Autorité environnementale

Avis délibéré de l'Autorité environnementale sur le projet de la ZAC Bercy-Charenton (75) : dossier de création et mise en compatibilité du PLU de Paris

n°Ae : 2016-77

Figure 2 : Situation foncière actuelle de Bercy-Charenton⁶

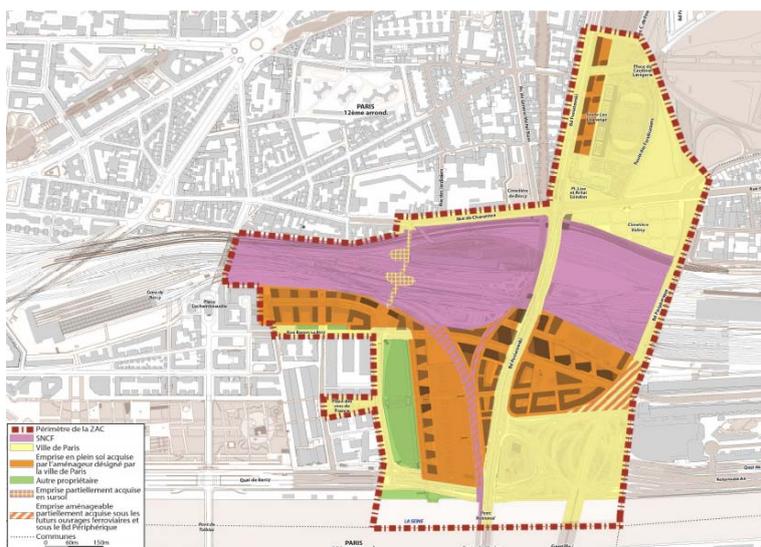
⁶ Source rapport de présentation - page 9 - ce schéma a deux intitulés contradictoires (stratégie foncière - situation actuelle)

Figure 5 : Cartographie sonore du projet de jour - Laeq. (6 - 22 heures) (source étude d'impact, page A - 23)

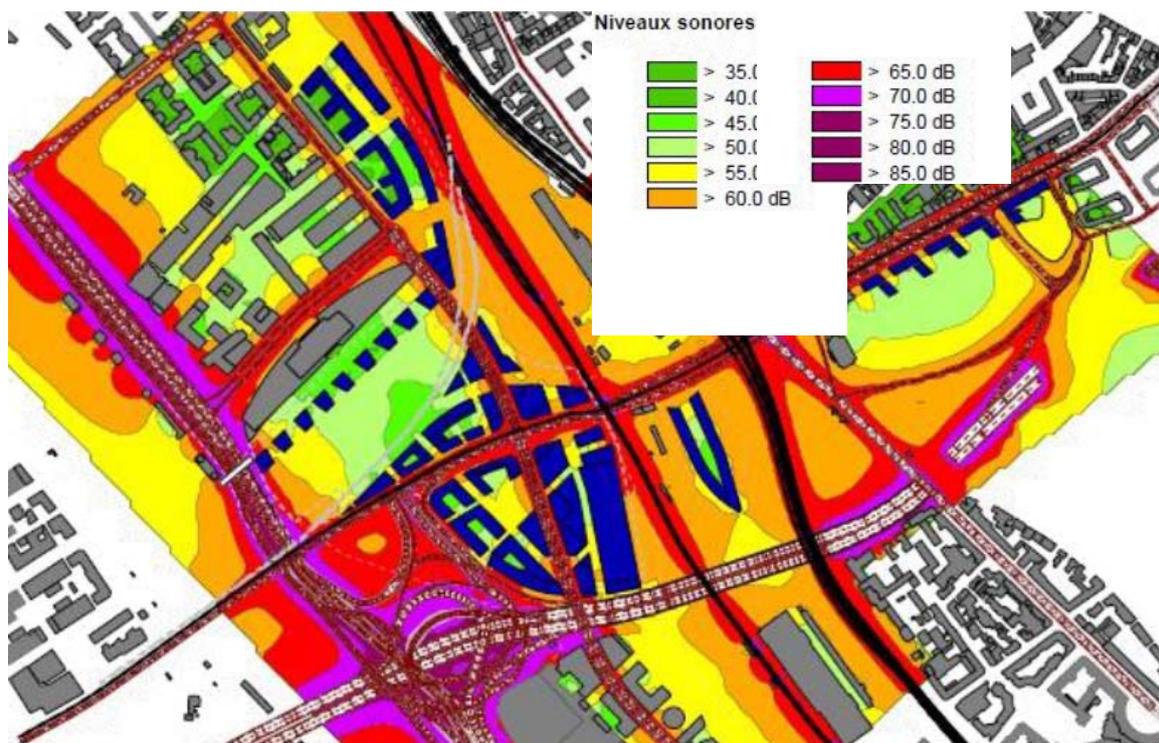
L'Ae recommande d'une manière générale de mieux identifier les engagements de résultats, et si ce n'est pas possible de moyens, que prend à ce stade le maître d'ouvrage et de façon particulière d'étudier dans le programme la possibilité d'un transfert de la zone logistique actuellement au bas de l'immeuble Lumière vers l'hôtel logistique afin de réduire les nuisances sonores pour les logements de la rue du Levant.
